**Oggetto:** Relazione istruttoria effettuata in data 03/02/2021 in riferimento al Piano Attuativo PIANI - 390 - 2020 per la cessione di un immobile in Via Bonicoli e realizzazione di un insediamento produttivo in via Paronese in attuazione delle AT4b\_04, AT8\_02 e AT8\_01 del Piano Operativo.

- il Piano Attuativo è stato depositato con P.G. n.20200129603 del 21-07-2020, da GELLINO DI DANIELE E ALESSANDRO BARTOLINI S.N.C., per la cessione di un immobile in Via Bonicoli e un intervento di realizzazione di un insediamento produttivo in via Paronese in attuazione delle aree di trasformazione AT4b\_04, AT8\_02 e AT\_8\_01 del Piano Operativo,

- progettisti: Geom. TOFANI ANNA ARTEMIA Ing. FORASASSI FEDERICO EUGENIO,

*Estratto Tav. 8 - EP01*

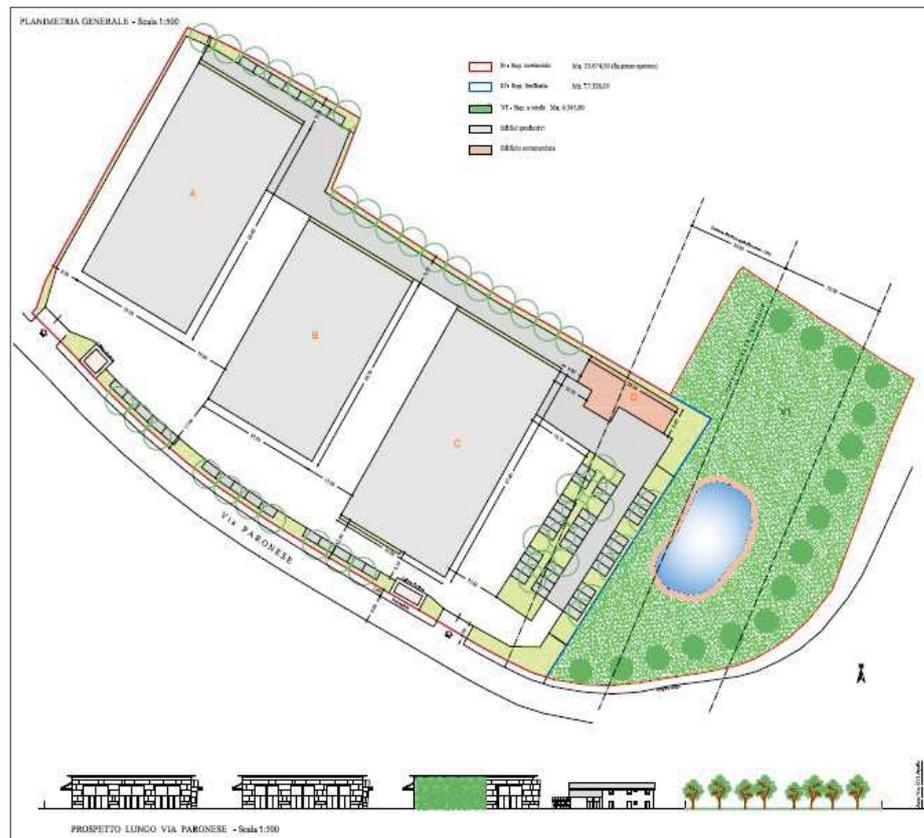
Per quanto riguarda le sistemazioni esterne, nella Tav.08 (planimetria di progetto EP01) sono evidenti due accessi diretti, da via Paronese al lotto fondiario, nei cui pressi sono posizionate a ridosso del marciapiede due cabine elettriche di servizio. Internamente al lotto fondiario sono individuati 15 stalli auto orientati parallelamente alla viabilità, oltre a 7 stalli dietro il fabbricato A ed un parcheggio di 35 p.a. a servizio del ristorante (fabbricato D) che però - come già detto - non potrà avere una autonoma destinazione commerciale. Si rileva che parte dei parcheggi ricade nella fascia di rispetto relativo dei pozzi (ml 200) e pertanto in tale fascia la pavimentazione non potrà essere di tipo semipermeabile come invece previsto nel progetto.

2. Dovranno essere corretti i grafici dello stato attuale della casa colonica (fabbricato "D") in quanto lo stato dei luoghi risultante dalle fotografie non coincide con lo stato attuale rappresentato nella Tav03 – EA02. Si precisa che lo stato attuale deve corrispondere con il rilievo dell'edificio.

4. L'intervento di demolizione e ricostruzione, previsto per la casa colonica (fabbricato "D"), non è ammesso dalla scheda di trasformazione del Piano Operativo che prescrive un intervento di Ric - Ristrutturazione conservativa. Pertanto per tale edificio dovrà essere prodotta una nuova soluzione progettuale conforme alle suddette previsioni urbanistiche e a quanto indicato nell'art. 148 delle NTA del Piano Operativo che prescrive la conservazione fisica dell'edificio principale e delle sue caratteristiche tipologico-architettoniche oltre al recupero o ricostruzione degli elementi costitutivi strutturali, complementari interni, esterni e di finitura, adottando tecniche e materiali compatibili e adeguati alle caratteristiche dell'organismo edilizio. Le scelte progettuali dovranno essere adeguatamente motivate in relazione e/o nei grafici anche in relazione alla storia dell'edificio che dovrà essere documentata come indicato al successivo punto.
